SERVICE INFO – INA 0130

Ny spennrulle 531 0859 10

Passer for alle D5204- og D5244-motorer

Figur 1: 531 0859 10 – ny spennrulle

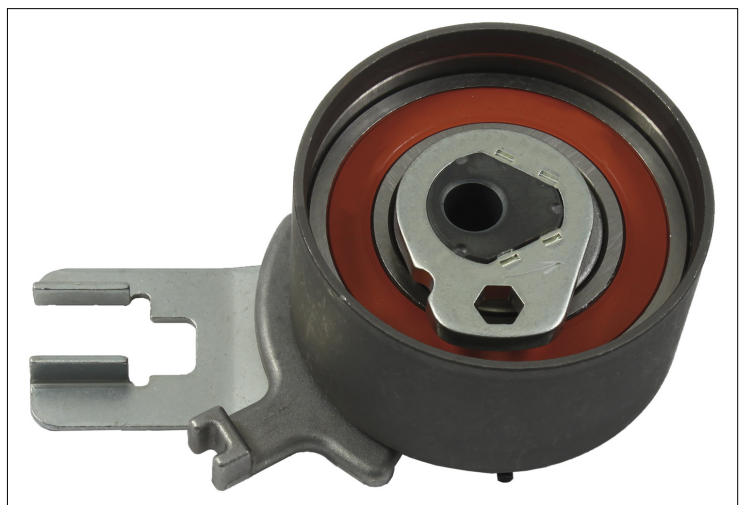
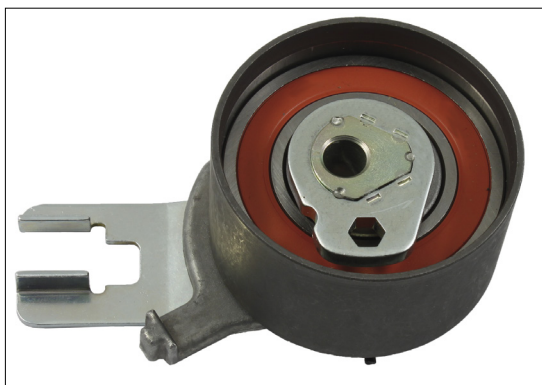
I de angitte bilene kan spennrullen 531 0515 10 (figur 2) bare brukes i forbindelse med et begrenset antall motornumre.

Schaeffler Automotive Aftermarket har derfor utviklet en ny spennrulle 531 0859 10 (figur 1). Denne komponenten passer for alle D5204- og D5244-motorer i hele produksjonsperioden.

Utseendemessig består den eneste forskjellen på de to spennrullene i utførelsen på innstillingsviseren.

Sett 530 0504 10 med spennrulle 531 0515 10 er erstattet av sett 530 0582 10 med den nye spennrullen.
